БЮЛЛЕТЕНЬ № 18

ОСНОВНЫХ КОНСТРУКТИВНЫХ ИЗМЕНЕНИЙ

ООО «ЧТЗ - УРАЛТРАК»

ТРАКТОРЫ Т10М, Т11, Т12, Т14

Рис. 1.

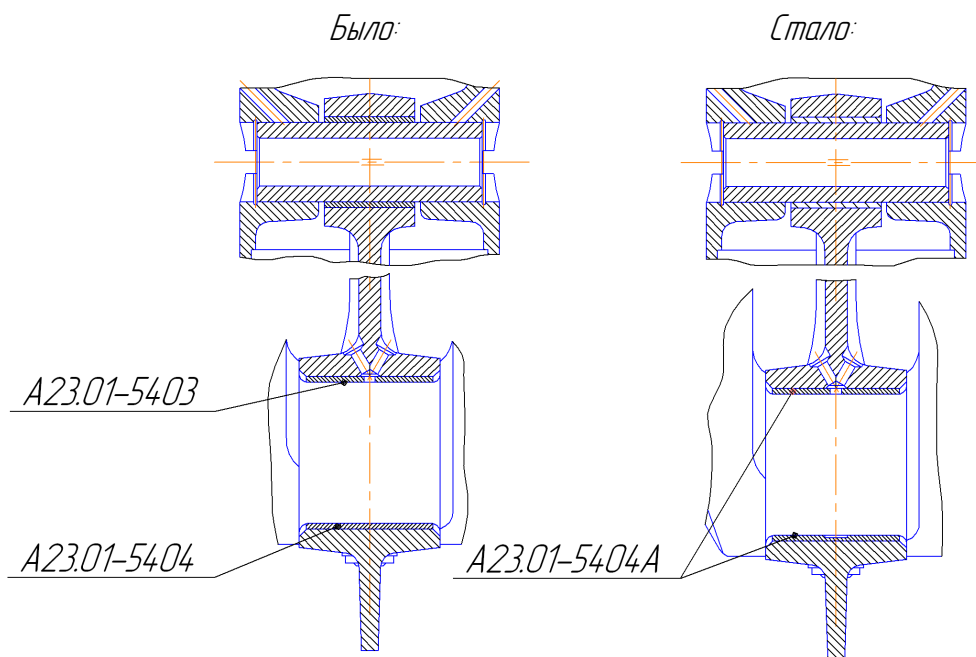
1.1. С целью унификации шатунных вкладышей пускового двигателя П-23У внедрен нижний шатунный вкладыш унифицированный с верхним шатунным вкладышем (рис. 1).

Рис. 2.

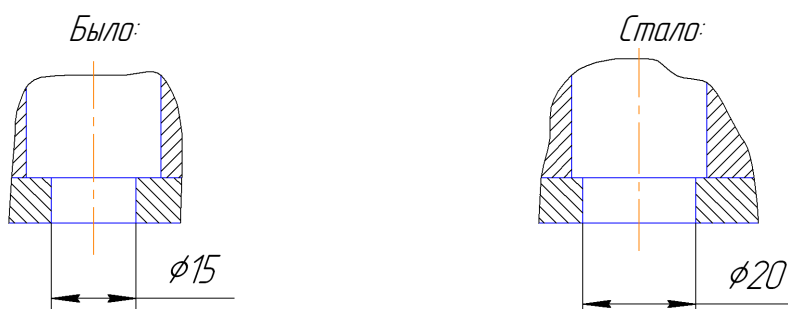
1.3. На верхних шатунных вкладышах дизеля изменен диаметр маслопроводящего отверстия с $\varnothing 12$ мм на $\varnothing 16$ мм (рис. 2).

Рис. 4.

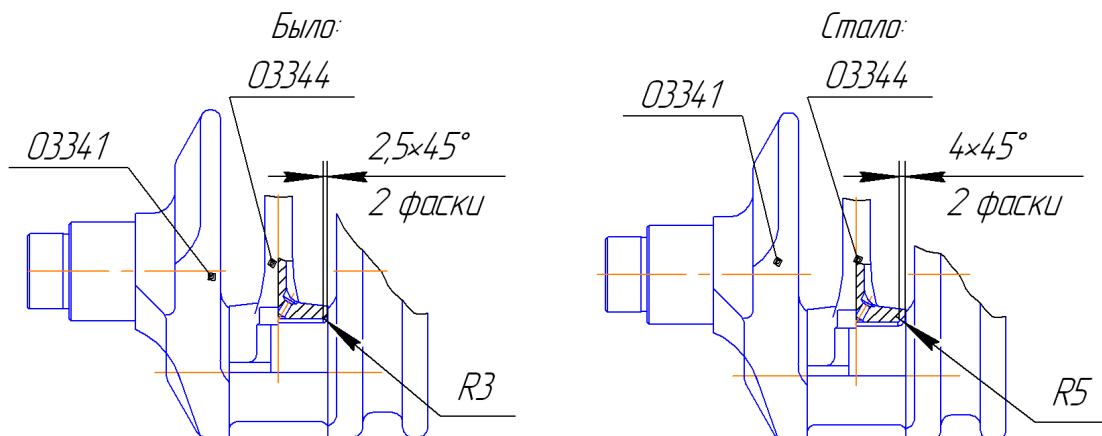
1.5. Для повышения прочности коленчатого вала 03341 изменен радиус изготовления галтелей на шатунных шейках с одновременным изменением фаски на шатуне 03344 (рис. 4).

Рис. 5.

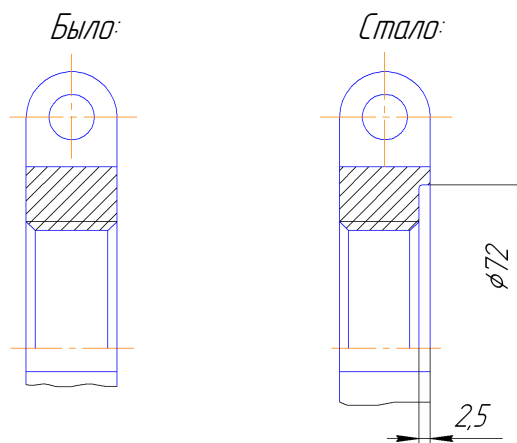
1.6. Для увеличения срока службы диска сцепления на крестовине дет. 17-73-57 введена выточка $\varnothing 72$ мм, глубиной 2,5 мм (рис. 5).

Рис. 6.

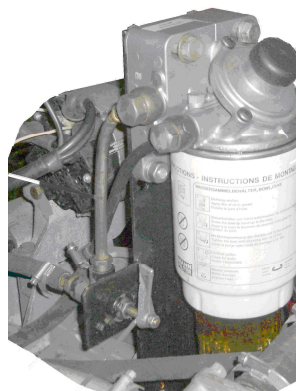
1.7. С целью улучшения очистки топлива на тракторах типа Т10М, Т12, Т11 и Т14 с двигателями ЯМЗ-236 применен фильтр «PreLine 270» фирмы MANN+HUMMEL GmbH (рис. 6) взамен фильтра грубой очистки топлива, поставляемого совместно с двигателем ЯМЗ-236.

Рис. 7.

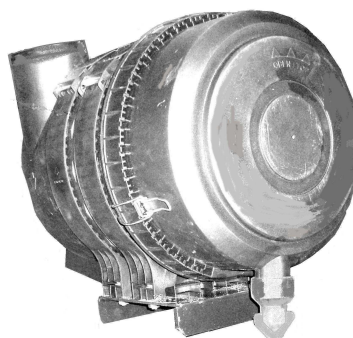
1.8. На тракторах типа Т10М и Т12 с двигателями ЯМЗ-236 взамен воздухоочистителя собственного изготовления установлен воздухоочиститель «Euroclon 600» фирмы MANN+HUMMEL GmbH (рис. 7) с пластмассовым корпусом. Новый воздухоочиститель более компактный при одинаковой пылеемкости и имеет меньшую стоимость.

Рис. 8.

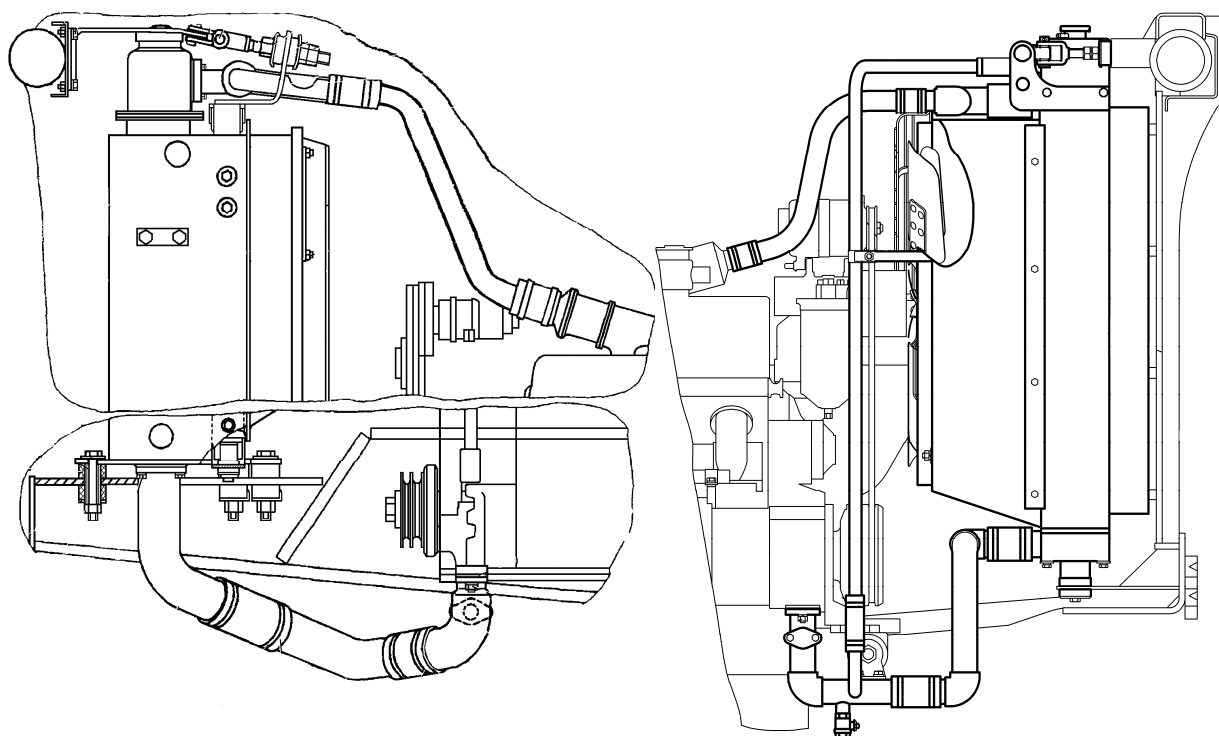
1.9. С целью повышения надёжности системы охлаждения на тракторах с двигателями ЯМЗ-236 применён фронтальный радиатор фирмы «HYDAC»(рис. 8).

Водяной Радиатор 64-08.320К.1301010-02
ТУ 34 30-052-22593845-2009;
Масляный Радиатор 50К-1013010-03
ТУ 34 30-052-22593845-2009

Блок радиаторов CMS2/OWI-273B-09
(3530581)

Рис. 9.

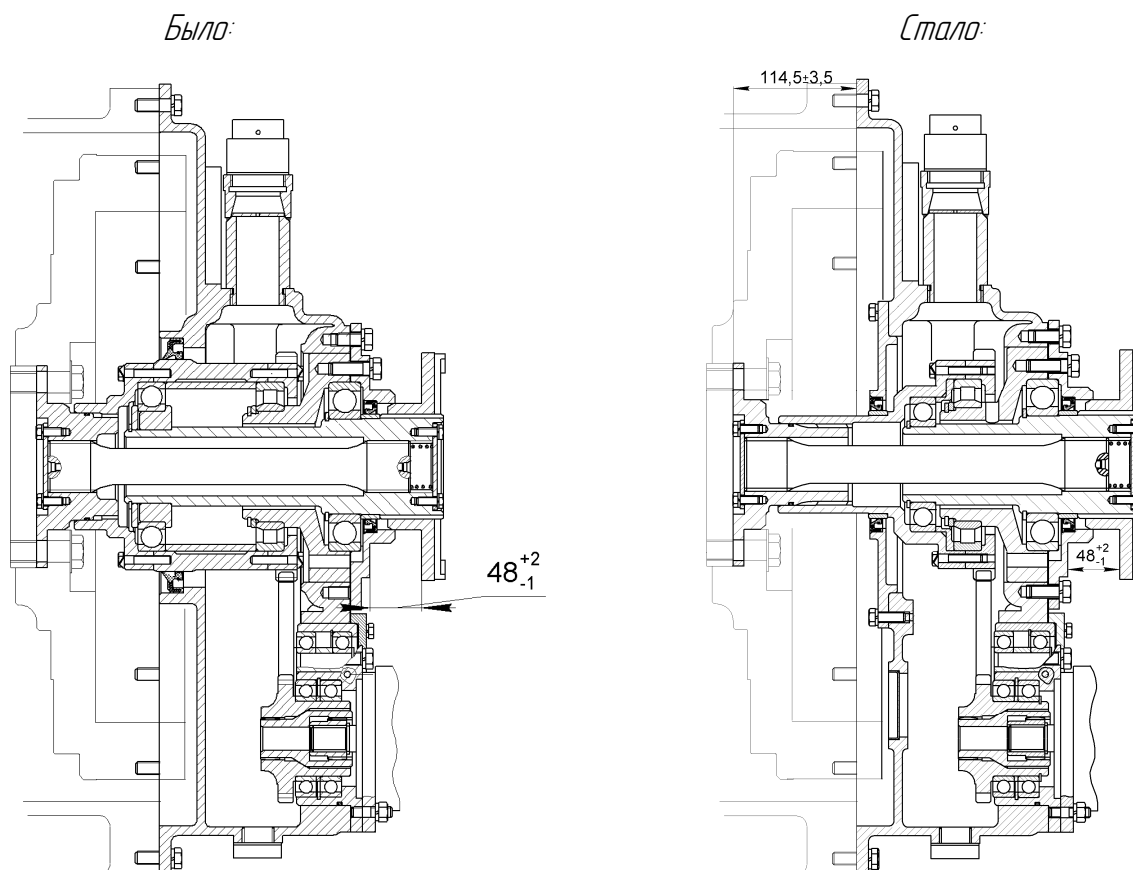
2.5. Устранены в торсионной муфте дефекты:

- течь через манжету 1,2-200×240-1 ГОСТ 8752-79;
- переборка узла (муфты) при обкатке.

Внедрены унифицированные манжеты DIN 3761 BAUMSLX7 100×125-12 (Артикул 521012), упрощена конструкция узла и снижены затраты изготовления муфты в производстве (рис. 9).

Рис. 10.

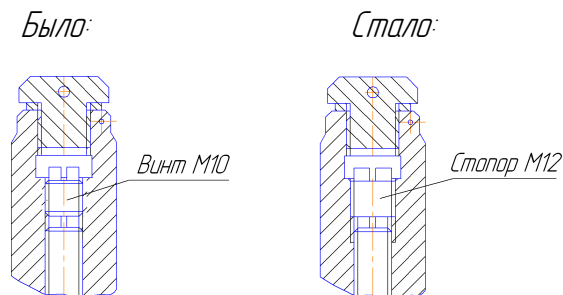
3.2. Улучшена надежность стопорения регулировочного винта сервомеханизма муфты сцепления (рис. 10).

Рис. 11.

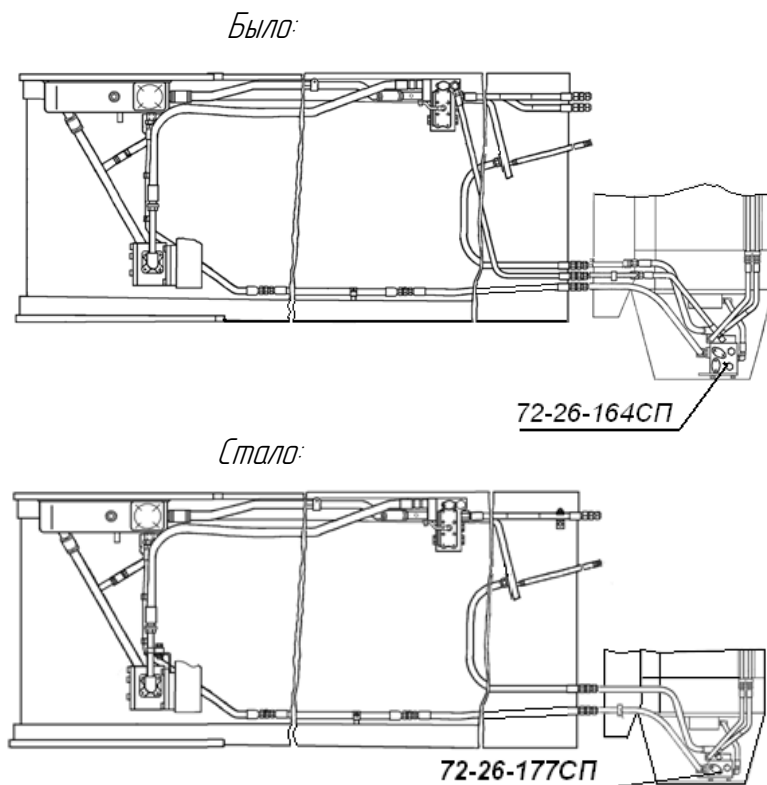
3.4. Гидросистема управления тяговой лебедкой унифицирована для всех типов лебедок. Установлен блок клапанов с одним переливным и предохранительным клапаном вместо двух (рис. 11).

Рис. 12.

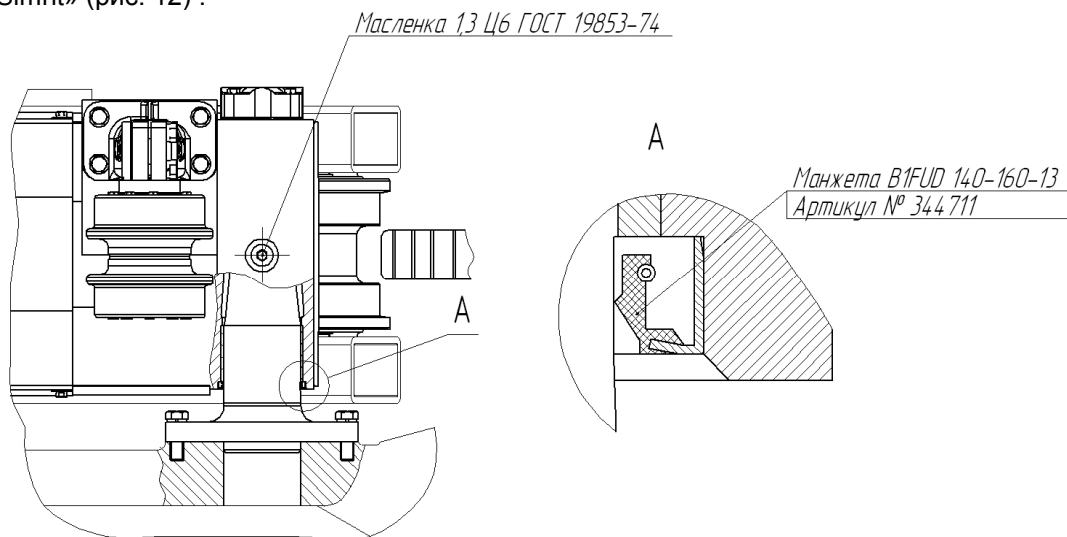
4.1. Введена смазка полуосей тележек для тракторов Т10М2, Т11, Т12, Т14 с установлением масленок в кронштейнах рам тележек, и обеспечение герметизации установкой манжет фирмы «Simrit» (рис. 12) .

Рис. 13.

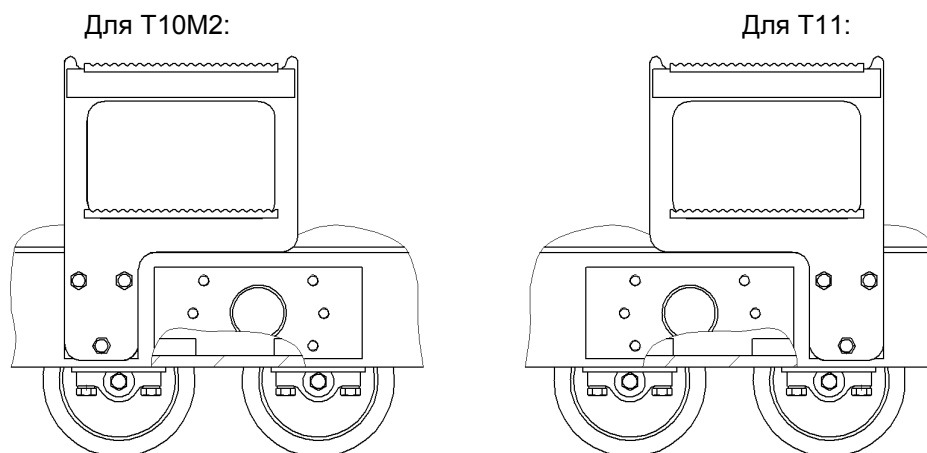
4.2. С целью улучшения доступа в кабину трактора введена подножка на тележки тракторов (рис. 13).

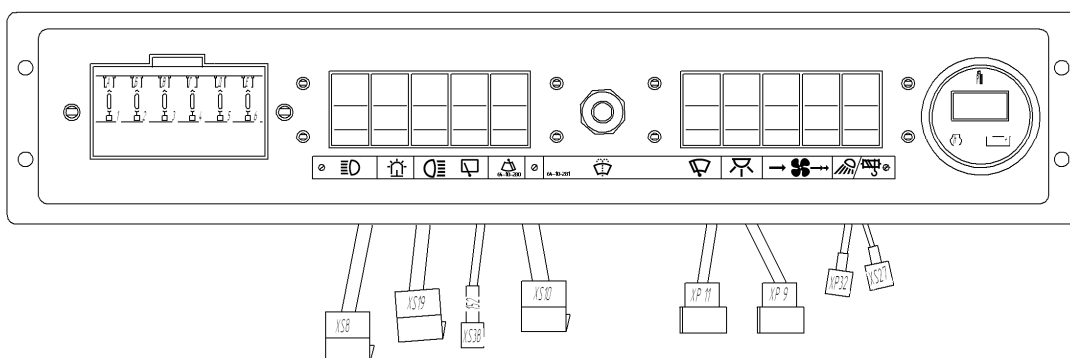
5.4. С целью улучшения условий труда в кабине тракторов типа Т10М с механической или гидромеханической трансмиссией внедрено мероприятие – установка стеклоомывателей.

Рис. 14.

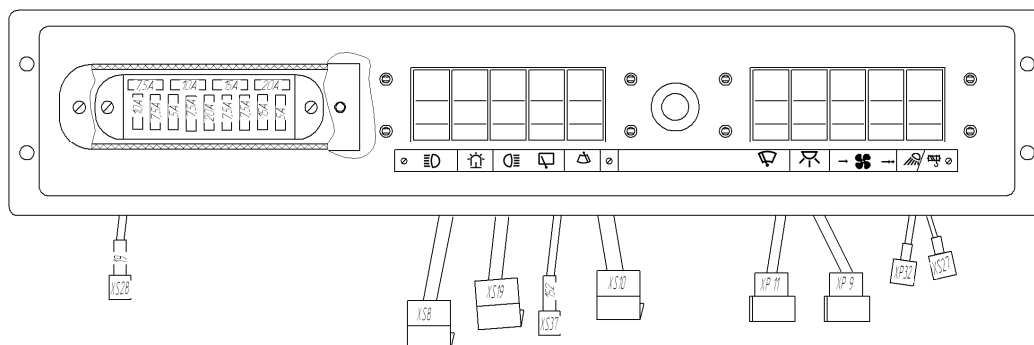
6.1. На тракторах Т10М и Т12 изменен щиток управления. Применены более надежные и удобные в эксплуатации предохранители (рис. 14).

Рис. 15.

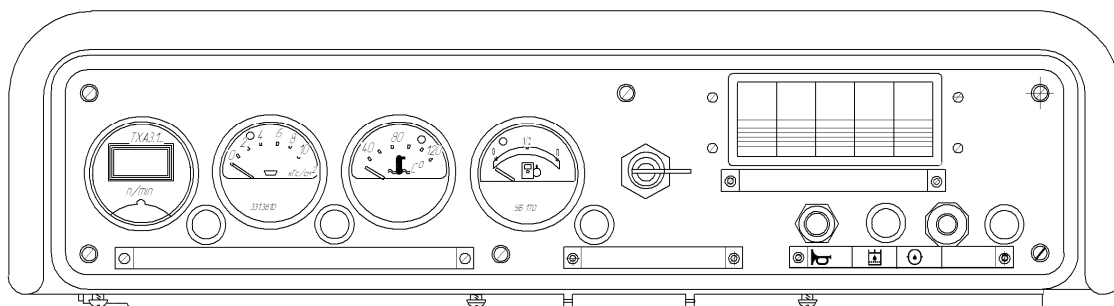
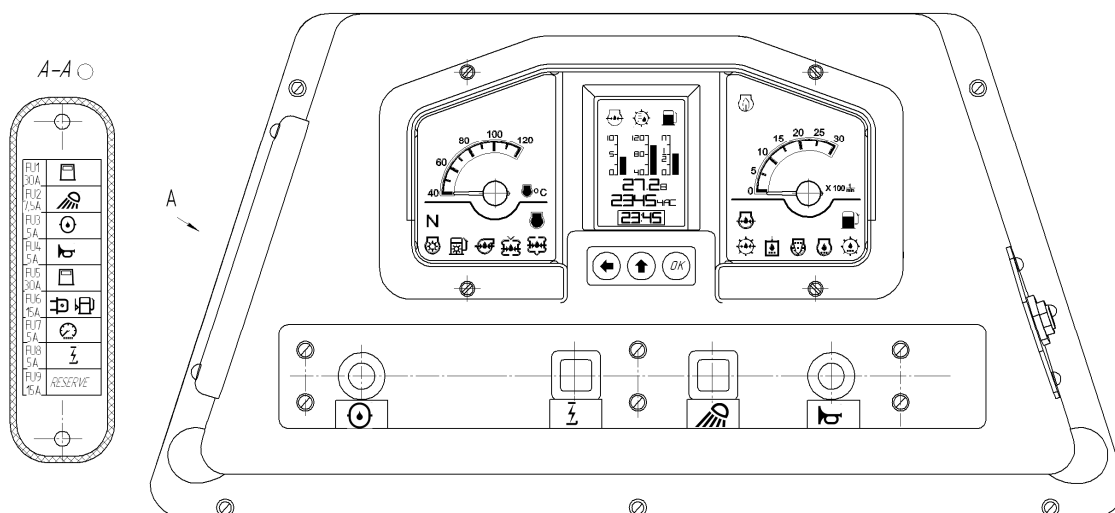
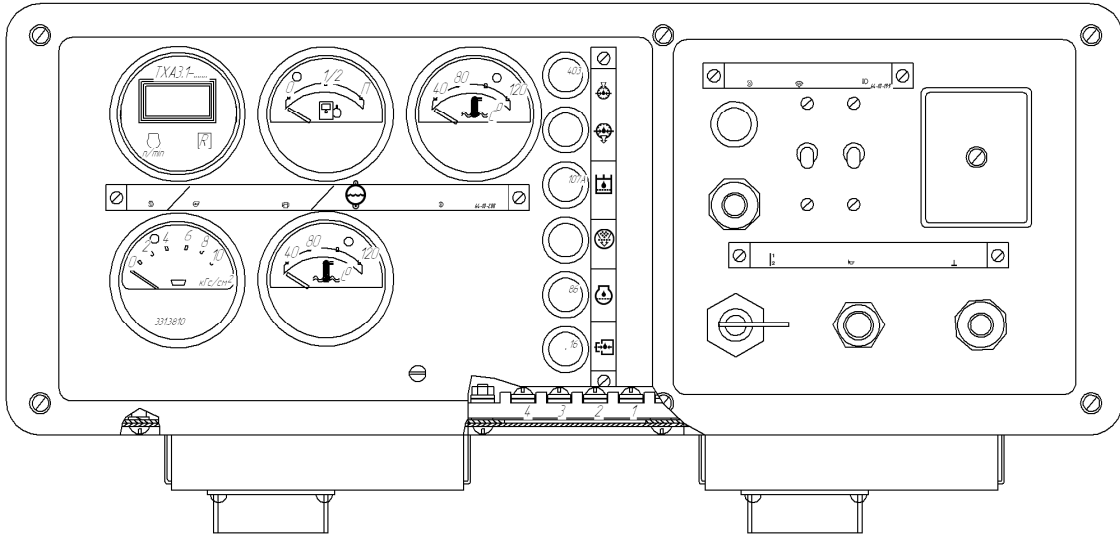
6.2. На тракторах Т10М изменена конструкция щитка приборов , вместо устаревших приборов применена компактная панель приборная ПП-08, установленная на блоке пуска и контроля (рис. 15).

Рис. 16.

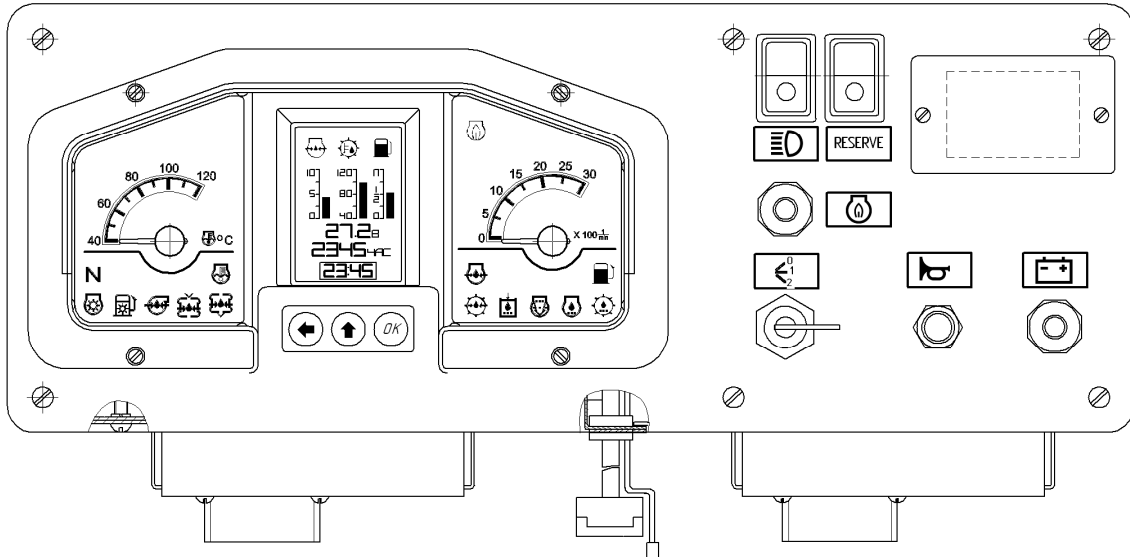
6.3. На тракторах Б12 и Т10М с гидромеханической трансмиссией также вместо устаревших приборов применена панель приборная ПП-08, установленная на блоке пуска и контроля (рис. 16).

Рис. 17.

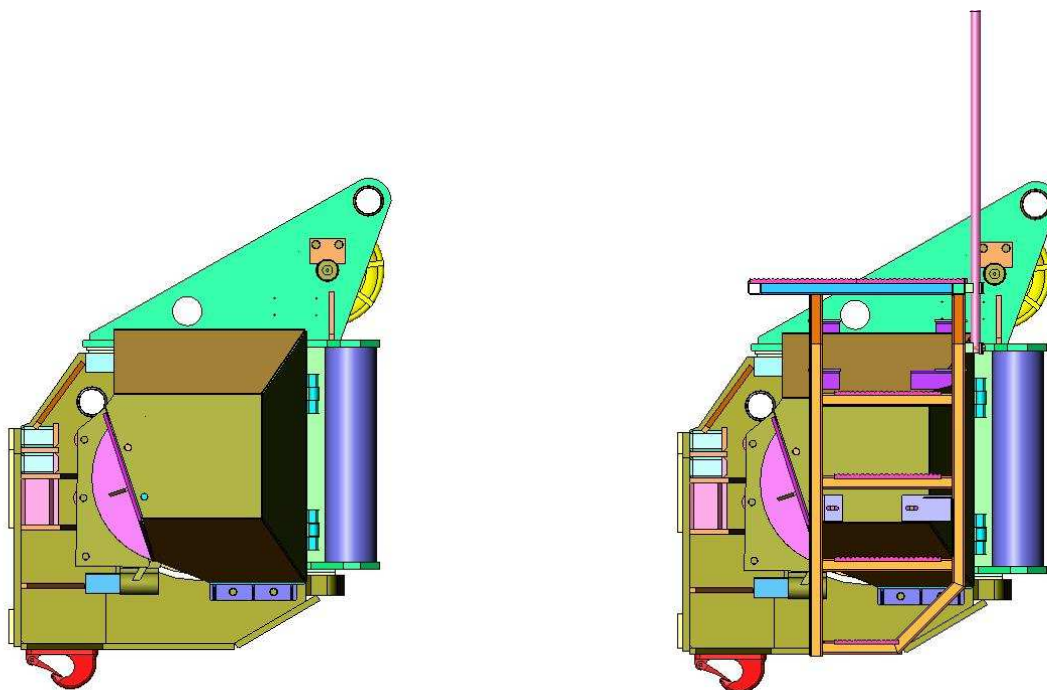
8.1. Для улучшения удобства технического обслуживания трактора с лебедкой ЛТ25 введена система доступа к обслуживаемой зоне в виде лестницы и рабочей площадки на лебедке (рис. 17).

Рис. 19.

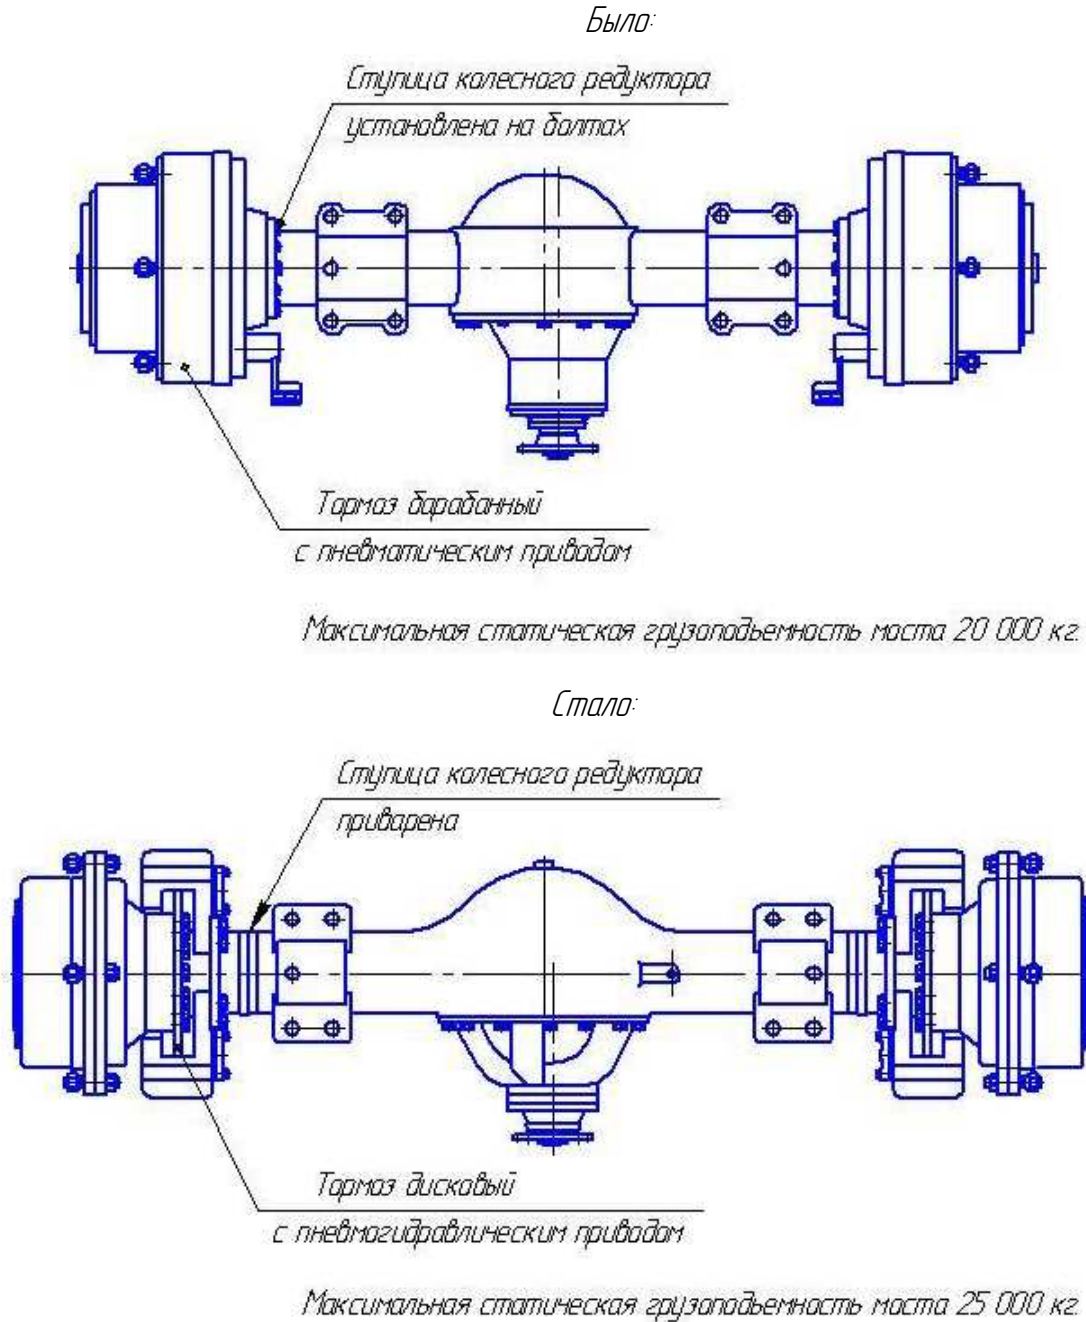
С целью повышения надежности мостов ведущие мосты ОДМ.73.001-6 производства ЛКМЗ, Украина заменены на мосты ведущие ZL 45-1 производства фирмы «Цзинь-Чэн-МОСТ», Китай (рис. 19).
